Název veřejné zakázky: **Výstavba integrovaného výjezdového centra v městě Jablunkov**

Na základě žádosti o vysvětlení zadávací dokumentace zadavatel v souladu s ustanovením § 98 zákona č. 134/2016 Sb., o zadávání veřejných zakázek („zákon“), sděluje vysvětlení č.2 zadávací dokumentace včetně přesného znění žádosti takto:

viz. výkres č. D.1.123 v adresáři D.1.1

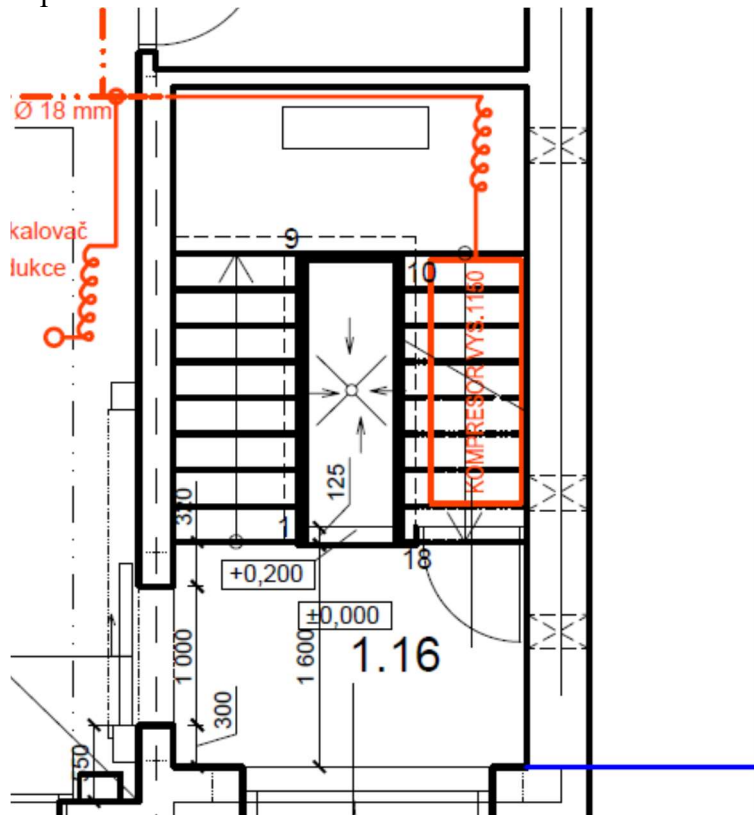
Na žádost o poskytnutí projektové dokumentace pro Kompresor zadavatel ve vysvětlení č.1 odpověděl:

Rozpočet KOMP – Kompresor na stlačený vzduch. K danému výkazu výměr nebyla předána projektová dokumentace.

Dotaz: Žádáme zadavatele o poskytnutí projektové dokumentace.

Vzhledem k tomu, že zadavatel znovu odkazuje na dokumentaci, která žádný kompresor nepopisuje (viz níže), znovu žádáme zadavatele, aby doplnit dokumentaci tak, aby bylo možno provést ocenění tohoto rozpočtu.

Dotaz: Žádáme zadavatele, aby předal kompletní dokumentaci, včetně TZ a všech technických parametrů pro kompresor a dalších součástí rozvodu vzduchu.

Odpověď č.27

V technické zprávě stavební části D.1.1 – 101 bod 18) je uveden technický popis kompresoru.
